泊発電所3号炉
設置許可基準規則等への基準適合について
第十六条（燃料体等の取扱施設及び貯蔵施設）
（審査会合における指摘事項回答）

令和5年2月28日
北海道電力株式会社

1. 審査会合指摘事項に対する回答

【指摘事項（令和5年1月24日 第1107回審査会合）】

① 燃料取扱棟上層部の建屋内装材設置位置について

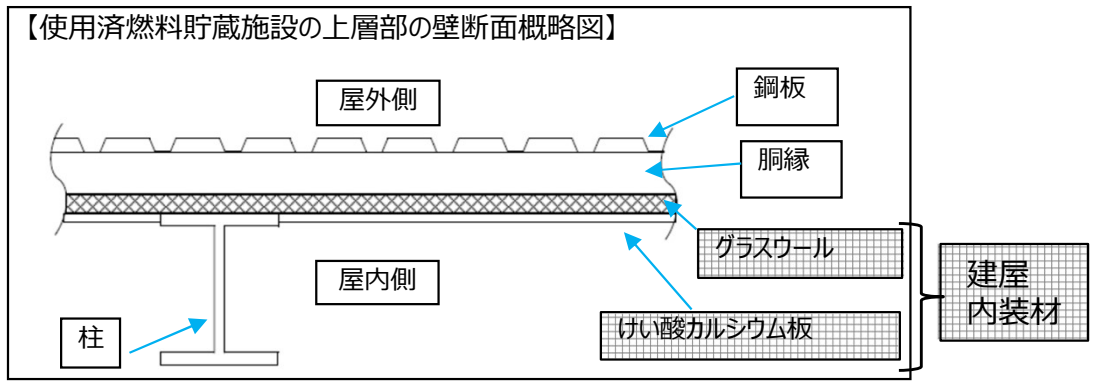
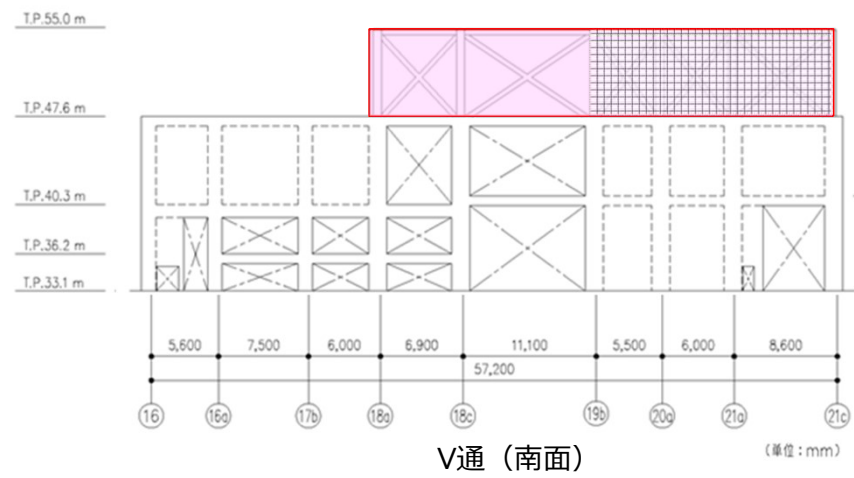
燃料取扱棟の上層部の壁を構成する建屋内装材について、仮に落下したとしても落下エネルギーが気中落下試験時の燃料集合体の落下エネルギーより小さいことから、使用済燃料ピットの機能を損なうおそれがないとしていることに関して、根拠資料を示し説明すること。

上層部
鉄骨造であり、壁は、けい酸カルシウム板、グラスウール、鋼板等で構成されており、柱・ブレースの外側に取り付けられている。(T.P.47.6m以上)

下層部
壁は鉄筋コンクリート造である。(T.P.47.6m以下)

: 建屋内装材設置位置
